Ville de Champagnole

Source de la Roche

Avis et propositions de l'hydrogéologue agréé

Dossier HA_39_20_01

Figure 3 : Extrait de la carte géologique de Champagnole au 1/50 000 (BRGM)

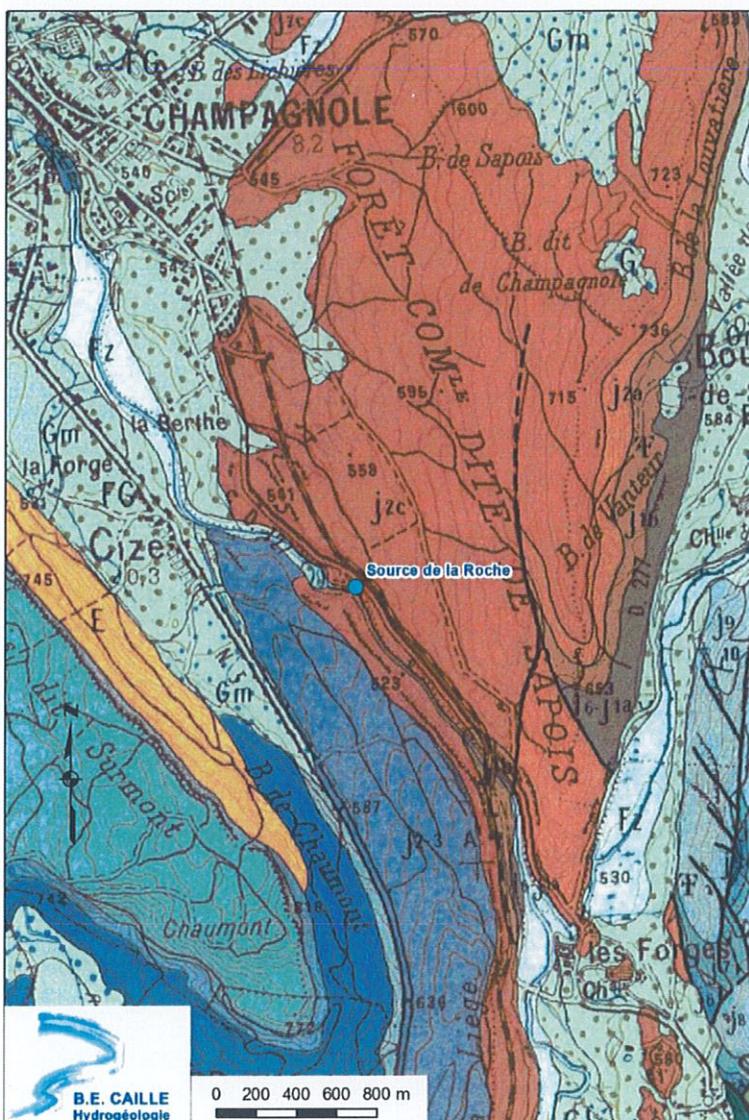
Sans que l'on ne connaisse ses limites précises, le bassin versant de la source s'étend à l'Est dans la forêt communale de Champagnole (indiquée « forêt dite de Sapois » sur la carte géologique), sur les formations tabulaires du Bathonien qui sont réputées pour être le siège d'importantes circulations karstiques dans la région.

Les risques de pollution accidentelle les plus élevés sont liés à la présence de la route départementale D127, la voie ferrée et la route forestière de Syam située à 400 m en amont et qui traverse le bois du nord-ouest vers le sud-est.

Compte tenu du contexte géologique (couches horizontales de calcaires karstifiés) et de la topographie, je considère que l'aire d'alimentation est potentiellement plus vaste et plus étendue vers l'est. Il est difficile de l'affirmer en l'absence de données complémentaires (débit moyen annuel, traçages des eaux souterraines) mais quoi qu'il en soit, l'occupation du sol reste identique et presque exclusivement forestière.

Figure 7 : Proposition de PPI autour de la source de la Roche – Plan

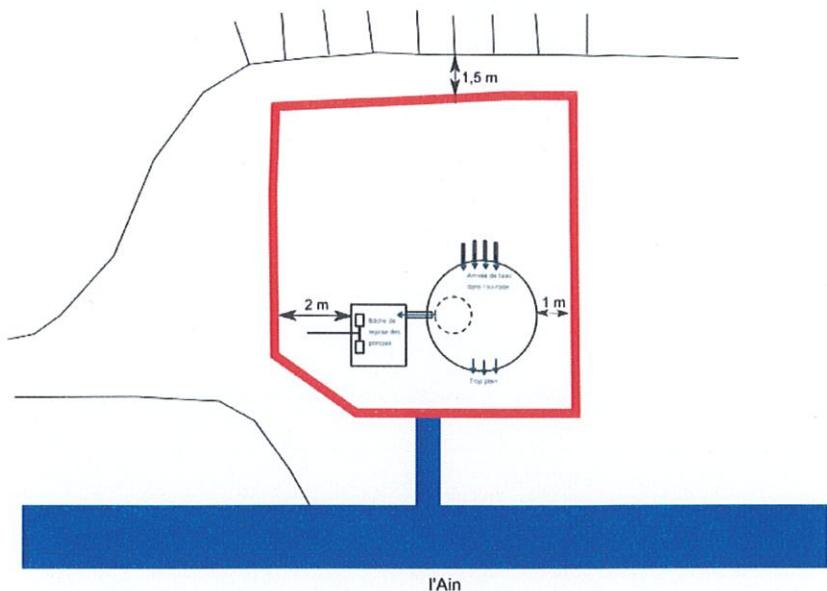
Je suggère que ce périmètre s'inspire des contours indiqués ci-après pour permettre d'interdire l'accès à toute personne qui ne serait pas en lien avec les services de la Ville de Champagnole. Il sera clôturé et disposera d'un portail verrouillable.

Enfin, je suggère que la Ville de Champagnole mette en place un plan d'alerte avec les services d'incendie et de secours ainsi que la gendarmerie en cas d'accident sur la RD127 susceptible de porter atteinte à la qualité de l'eau. La zone concernée s'étendra sur 500 m de part et d'autre de l'ouvrage.
